## 改善箇所説明図

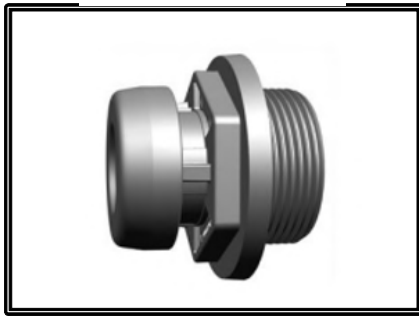
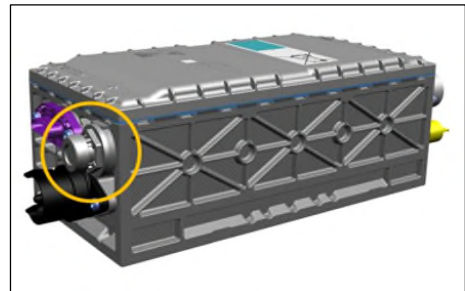
駆動バッテリーケースのプレッシャーバルブにおいて製造管理が不適切なため、プレッシャーバルブの耐水性能が不十分なものがある。そのため、バッテリーケース内が浸水すると、内部のバッテリーモジュールが短絡し、火災に至るおそれがある。

全車両、駆動バッテリーケースの製造番号を確認し、該当する場合は、駆動バッテリーアッセンブリーを良品に交換する。
